札幌圏都市計画

道路の変更(案)

3・2・616 屯田・茨戸通

平成26年11月

【参考】3・2・616 屯田・茨戸通の新旧断面

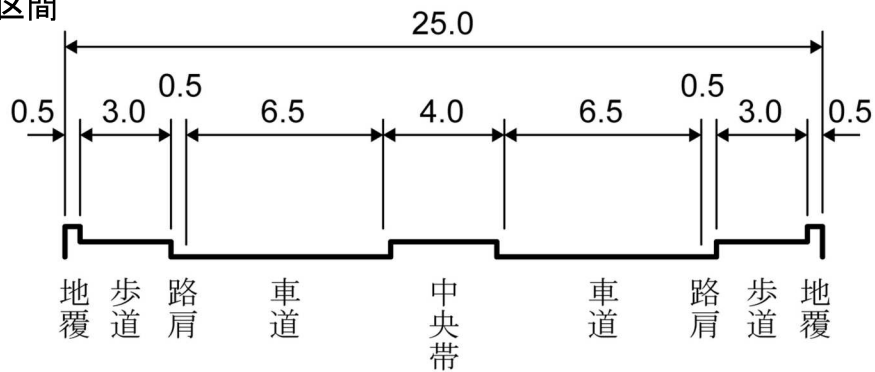
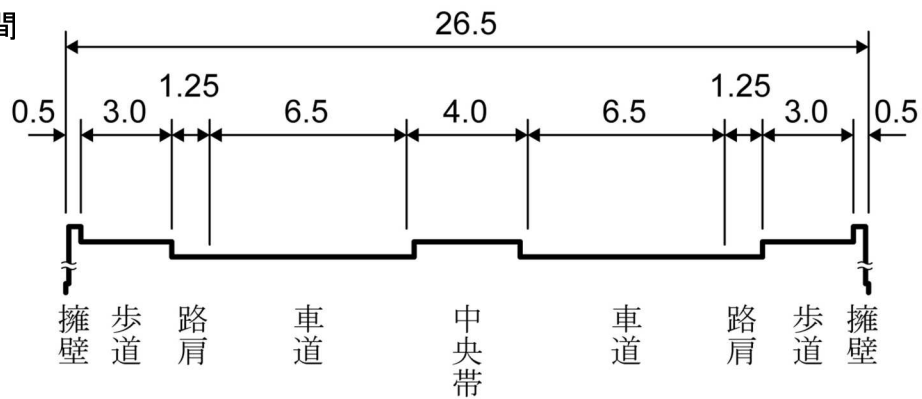
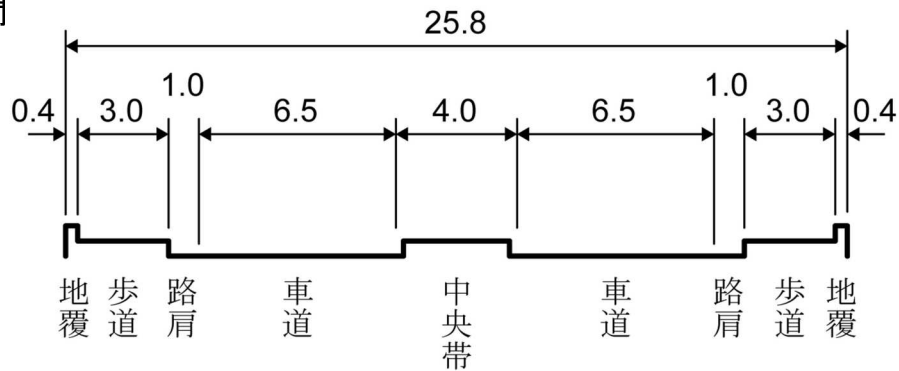
3・2・616 号 屯田・茨戸通について、屯田西工区における測量・設計を行った結果、擁壁・高架区間の区域と幅員を変更する必要が生じたため、これに伴い一部区域、幅員を変更するものである。

新		旧		変更内容
番号	路線名	番号	路線名	
3・2・616	屯田・茨戸通	3・2・616	屯田・茨戸通	一部区域の変更 一部幅員の拡幅変更 (擁壁区間：25.0m→26.5m、変更区間 L=500m) (高架区間：25.0m→25.8m、変更区間 L=180m)
